INWESTOR:	MAZOWIECKI URZĄD WOJEWÓDZKI w Warszawie Plac Bankowy 3/5, Warszawa
JEDNOSTKA PROJEKTUJĄCA:	REMEDY Sp. z o.o. Osiedle Parkowe 13 B Wiązowna
NAZWA PROJEKTU:	PRZEBUDOWA BUDYNKU POŁOŻONEGO W WARSZAWIE PRZY UL. MARSZAŃKOWSKIEJ 3/5 W CELU PRZYSTOSOWANIA DO POTRZEB MAZOWIECKIEGO URZĘDU WOJEWÓDZKIEGO
STADIUM PROJEKTU:	PROJEKT WYKONAWCZY - ZAMIENNY
BRANŻA:	ARCHITEKTURA
OBIEKT:	Budynek biurowy ul. Marszałkowska 3/5, Warszawa działka nr 51, 52 obręb 5-05-10
TEMAT RYSUNKU:	Rzut Antresoli

DATA	NR RYSUNKU	REWIZJA	SKALA
08.2015	MUWM-PWZ -AR -1A0	A	1:100

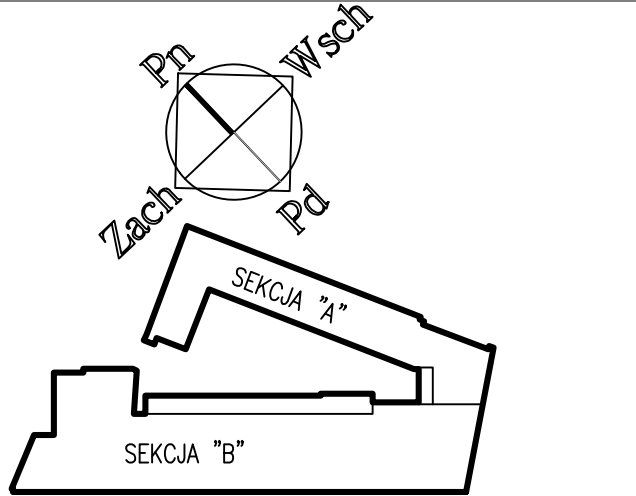
WYKAZ ROZWIĄZAŃ ZAMIENNYCH W STOSUNKU DO
DECYZJI POZWOLENIA NA BUDOWĘ, NR 596/S2014
z dnia 26 wrz. 2014 r :
- docieplenie stropu nad sekcją A wełną mineralną grubości 18 cm
patrz również ry. MUWM-PBZ-AR-200
- zmiana odporności ogniowej ścian i dachu przedsionka prowadzącego
dostosowanej dla osób niepełnosprawnych
